Odpowiedzi na pytania

Dotyczy: postępowania o udzielenie zamówienia publicznego prowadzonego w trybie podstawowym na podstawie art. 275 pkt 2 ustawy z dnia 11 września 2019 r. – Prawo zamówień publicznych (Dz. U. z 2024 r., poz. 1320) pn. „**Budowa DP Nr 4407W na odcinku Porządzie - Rząśnik – granica powiatu - Etap II**”.

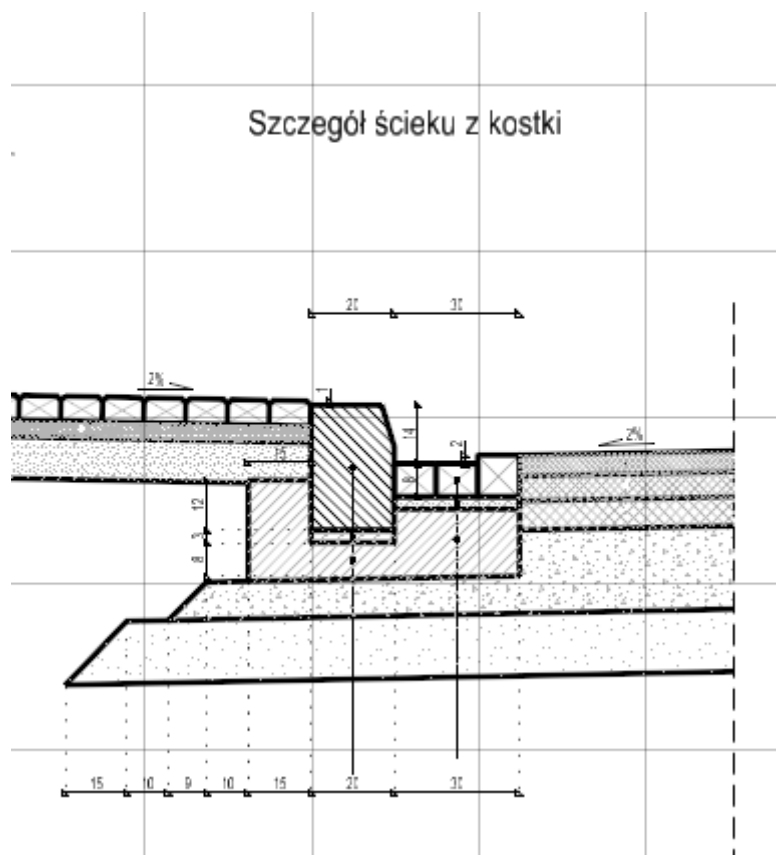
Prosimy o zamieszczenie szczegółu dotyczącego wykonania ścieku z kostki betonowej.

Odpowiedź na Pytanie 28:
